# 冷却装置（ラジエータロアホース）リコールについて

リコール番号4584

## 改善箇所説明図

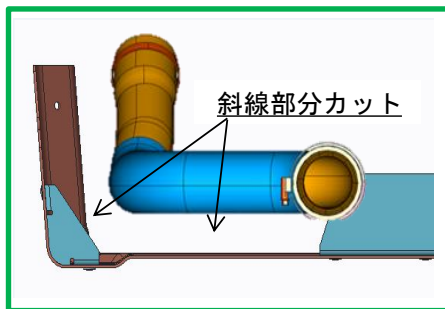
大型トラック低床前輪2軸の冷却装置において、ラジエーターロアホースの組付け方法が不適切なため、当該ホースとエンジンアンダーカバーの隙間が狭いものがある。そのため、使用過程で当該ホースが膨張した場合、エンジンアイドリング時においてエンジンアンダーカバーが振動することにより双方が干渉して、当該ホースが損傷することがある。そのままの状態で使用を続けると、当該ホースが亀裂して冷却水が漏れ、最悪の場合、オーバーヒートに至るおそれがある。

全車両、ラジエーターロアホースの組付け状態を確認・修正し、エンジンアンダーカバーを対策品と交換する。なお、ラジエーターロアホースに損傷があるものは新品と交換する。

識別：ラジエーター側ロアホースバンドの下から見える箇所に白色または黄色のペイントを塗布する。
